**PROGETTO ATTIVITÀ DI TRATTAMENTO RIFIUTI  
SPECIALI NON PERICOLOSI  
AUA ART.216**

**Comune di Polesine Zibello (PR)**

**Verifica di Assoggettabilità a VIA – SCREENING  
(D.Lgs.152/06 e L.R. 4/2018)**

**RICHIESTA INTEGRAZIONI**

Figura 1. Target sensibili presenti nel territorio limitrofo all'area di progetto.

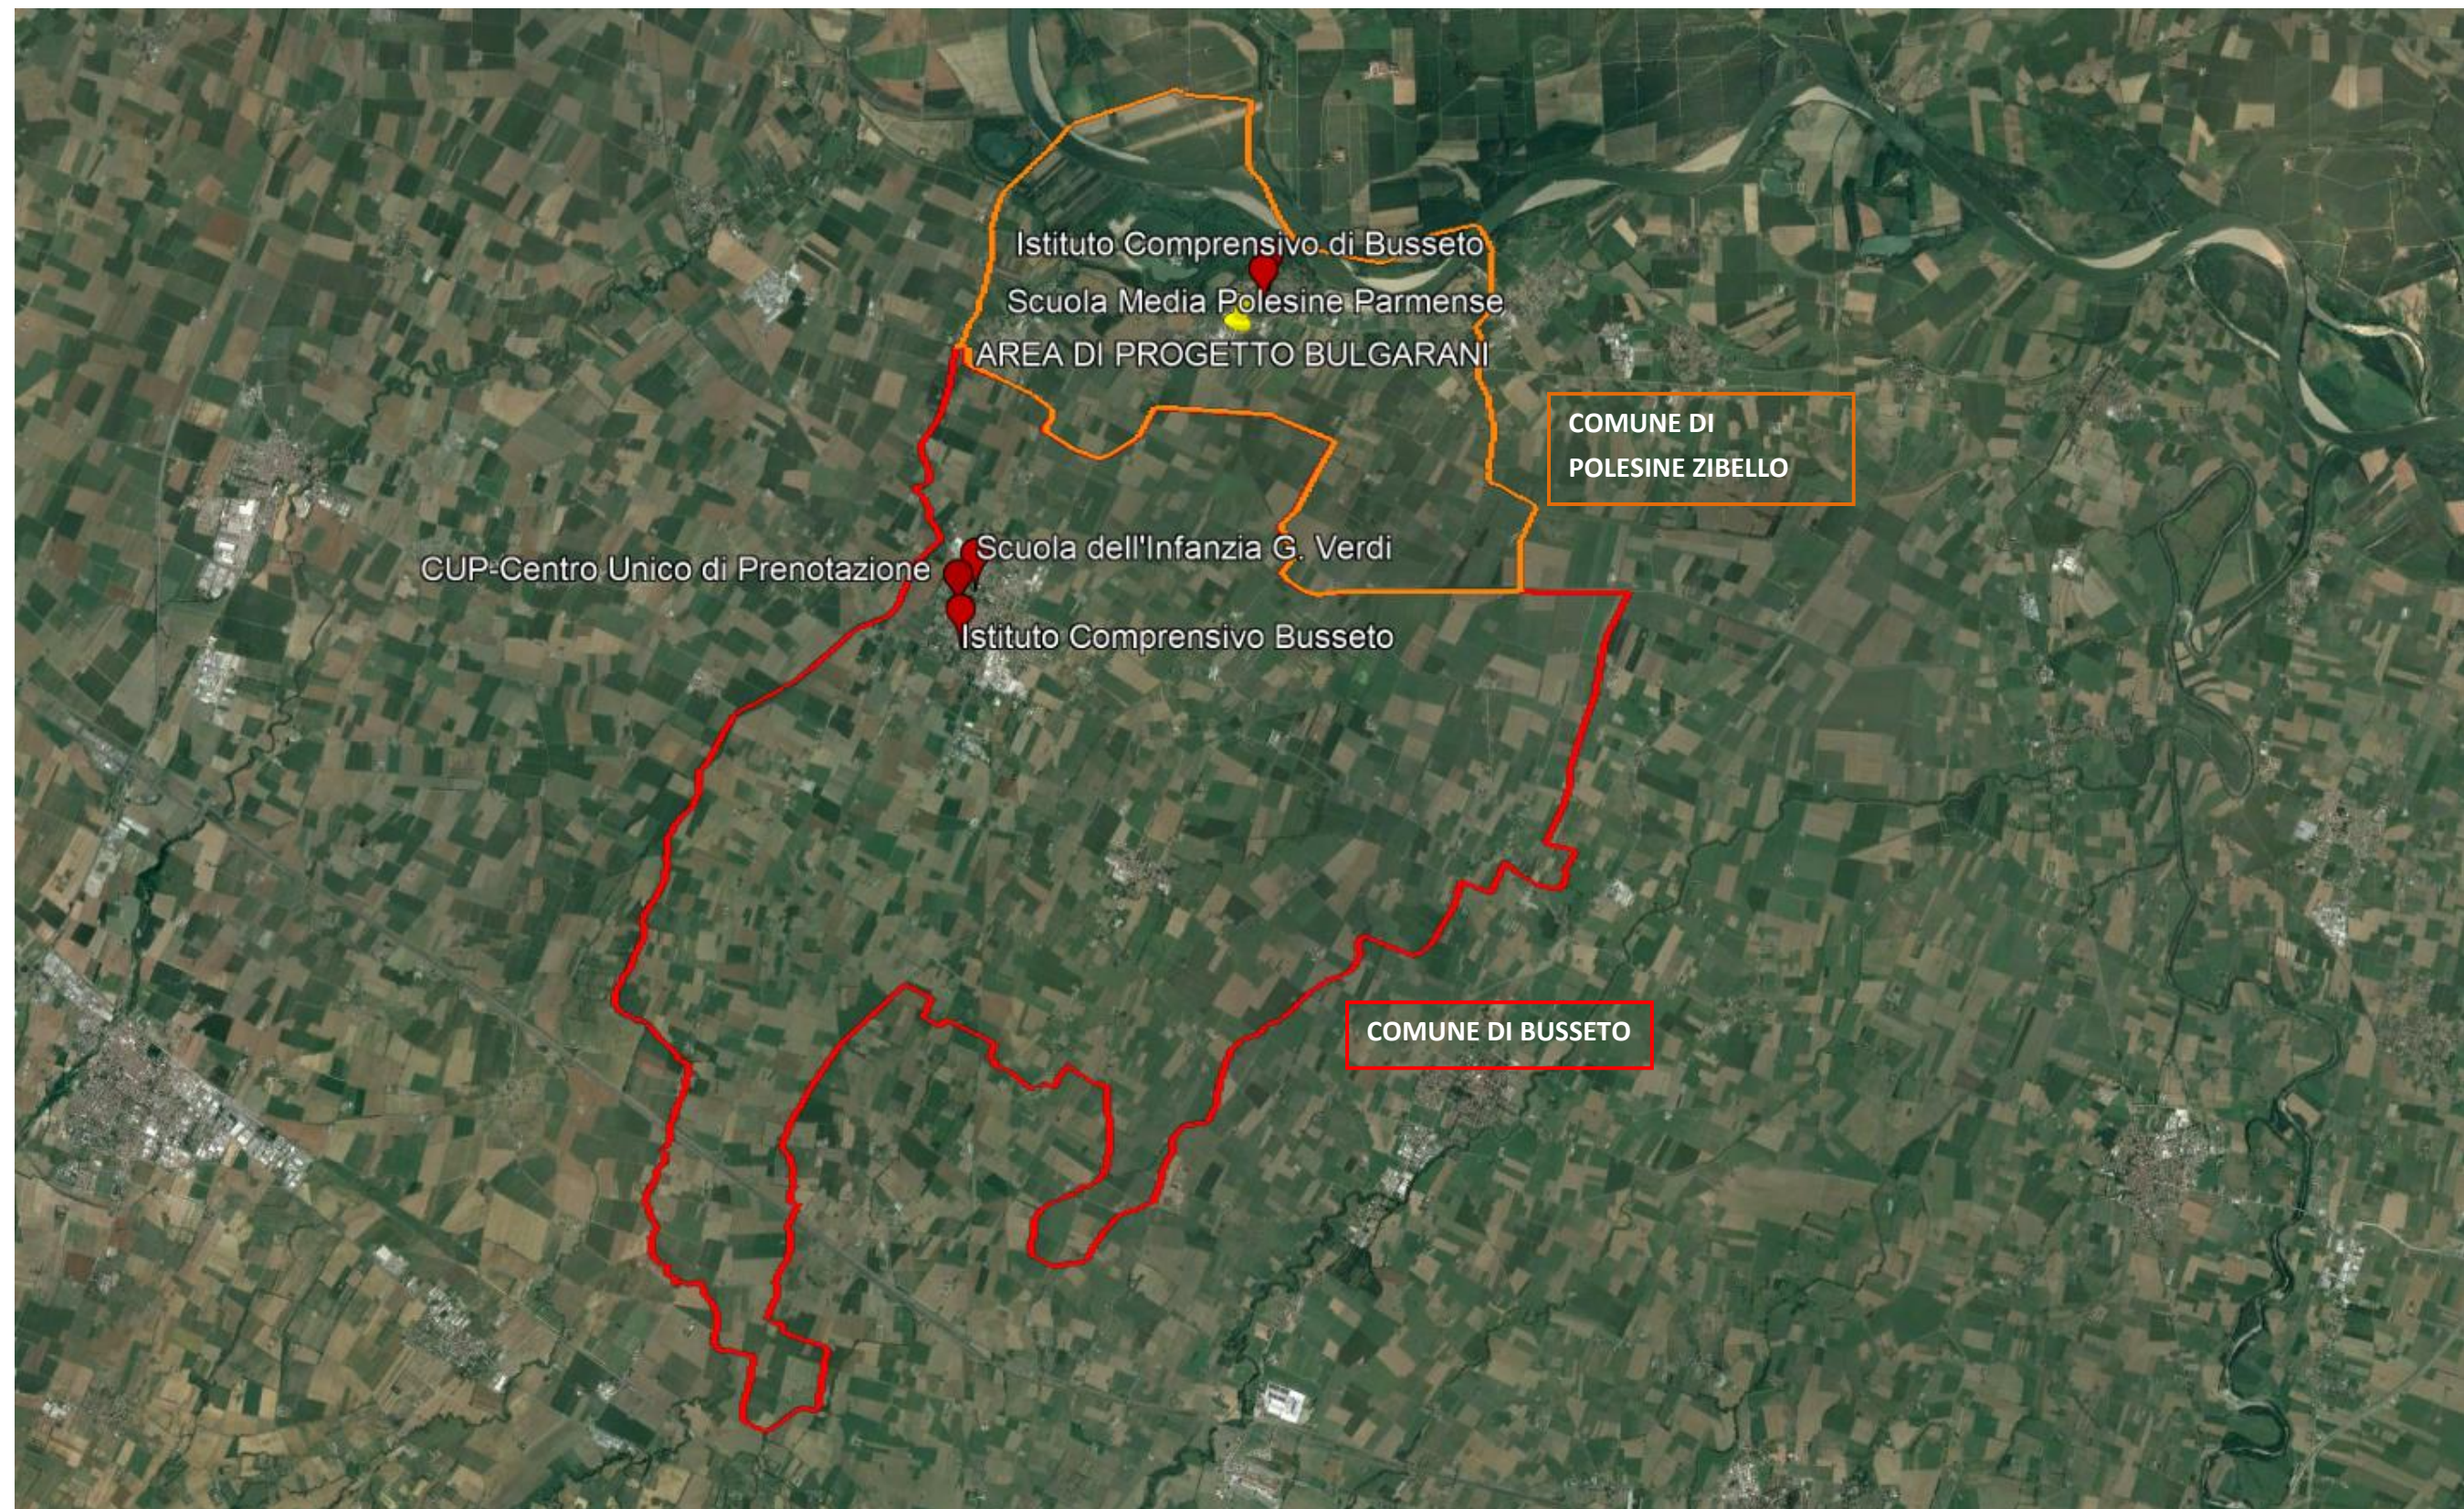
Nella nota si chiede di fornire un'analisi su possibili interferenze, di polveri e rumore, rispetto a target sensibili presenti nell'intorno del progetto e rispetto al territorio del Comune di Busseto.

Di seguito sono riportati degli estratti Google Earth in cui sono rappresentati i recettori sensibili individuati sia nel territorio di Polesine Zibello che di Busseto con le relative distanze dall'area di progetto.

Tali recettori sono stati presi in considerazione per il calcolo dei limiti di emissione acustica e polverulenta nelle relazioni redatte ad hoc da tecnici competenti in materia.

In entrambi i documenti viene evidenziato il fatto che i limiti acustici e polverulenti sono sempre rispettati verso tutti i target sensibili.
